核燃料物質使用変更許可申請書の一部補正について

補正の内容及び理由

国立研究開発法人日本原子力研究開発機構
人形峠環境技術センター
核燃料物質使用変更許可申請書

図一(2)-6 遠心機処理設備工程主要フロー図

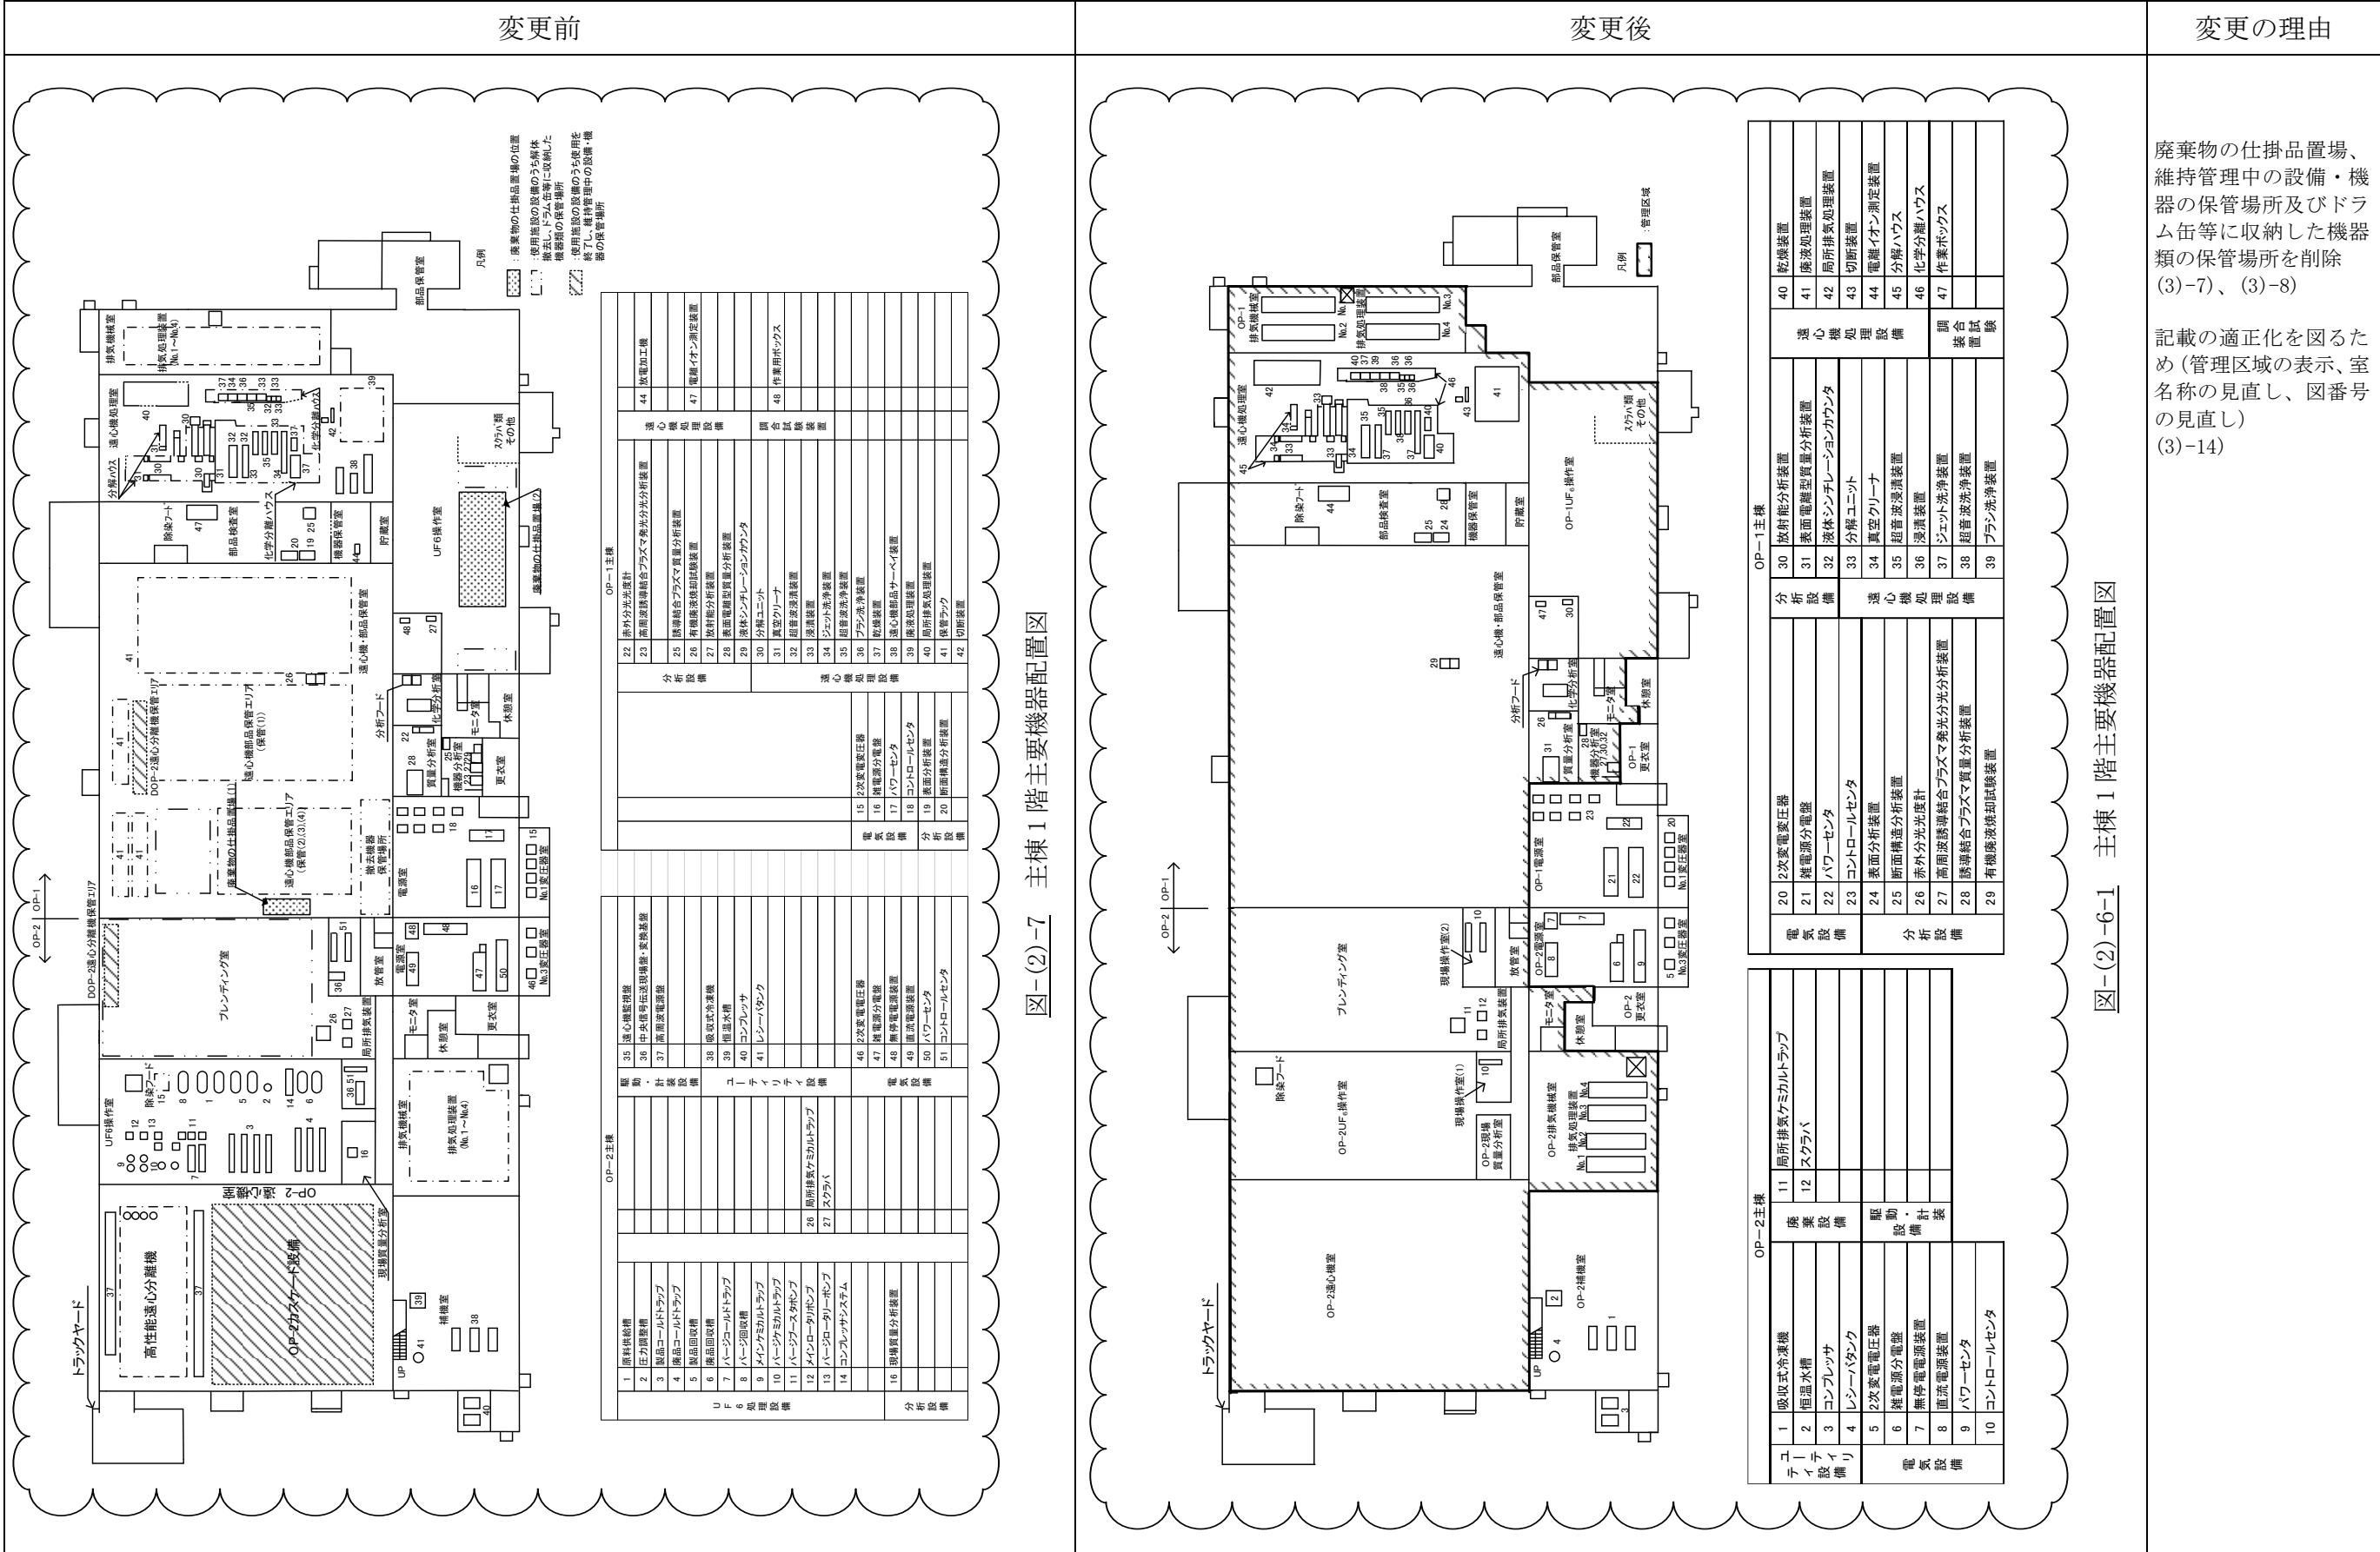
変更前	変更後	変更の理由
		<p>放射能濃度測定のフローを追加 (3)-2)-(3)</p> <p>(クリアラランス測定)</p> <p>記載の適正化を図るため(表記の見直し) (3)-14)</p> <p>記載の適正化を図るため(図番号の見直し) (3)-14)</p>
